<b>N°</b>	2021-P196
<b>Au</b>	Conseil d'administration
<b>Pour</b>	DÉCISION
<b>Date</b>	2021-01-21

Conception schématique du pavillon et de l'aménagement paysager de la plage Westboro

2020-P196 - Westboro Beach Pavilion and  
Landscape Schematic Design (C)

CROSS SECTION THROUGH PAVILIONS  
COUPE TRANSVERSALE À TRAVERS LES  
PAVILLIONS

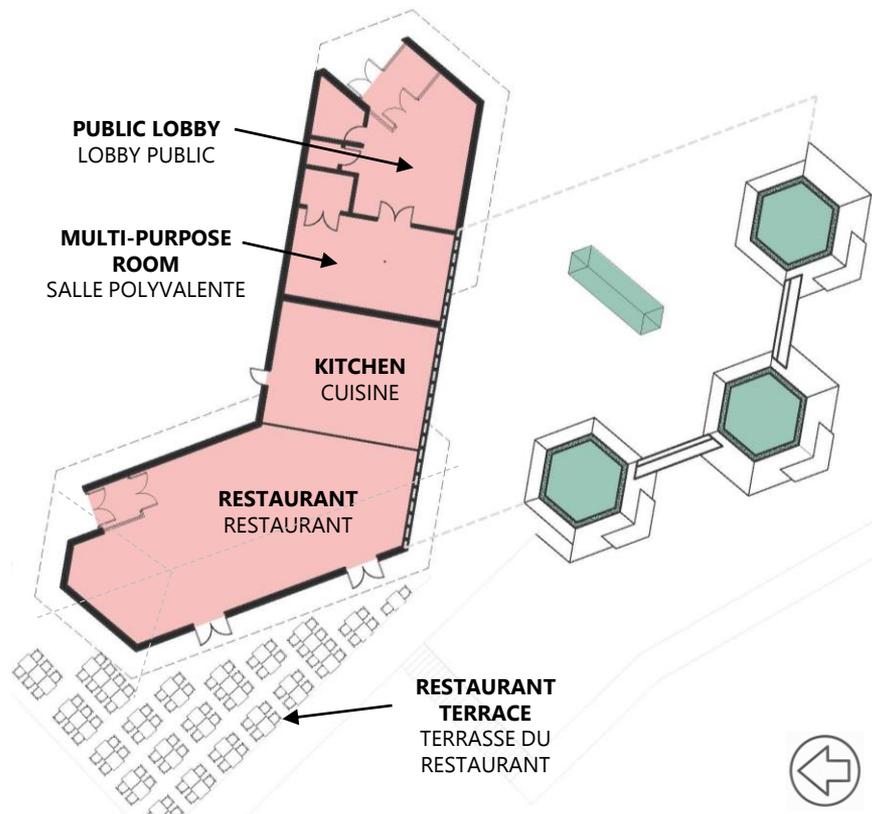
- The heritage character and the original architecture of the pavilions have been respected.
- Consideration should be given to integrate the new entries in a way that doesn't compromise the structural expression of the pavilions by exploring the possibility of placing openings on one wall instead of between two in each pavilion. These openings could create more interesting subspaces on the lower terrace.

- The contrast between the new pavilion's architecture and the Strutt pavilions' brutalist architecture is key. The use of darker colours that contrast with the existing pavilion could offer greater distinction between the new and the old.
- The new pavilion should be simplified further by reducing the number and variety of finishing materials to a minimum.
- The new pavilion should be timeless, open to the landscape, and transparent with more glazing. Automatic blinds could be used for sun protection.
- A simplified roof line should be explored.

- Additional measures should be considered to increase universal accessibility between lower and upper levels such as a lift or a Limited Use / Limited Application (LULA) elevator. A ramp or stramp instead of stairs should also be considered.
- It was also recommended to enlarge the boardwalk adjacent to the lower terrace.
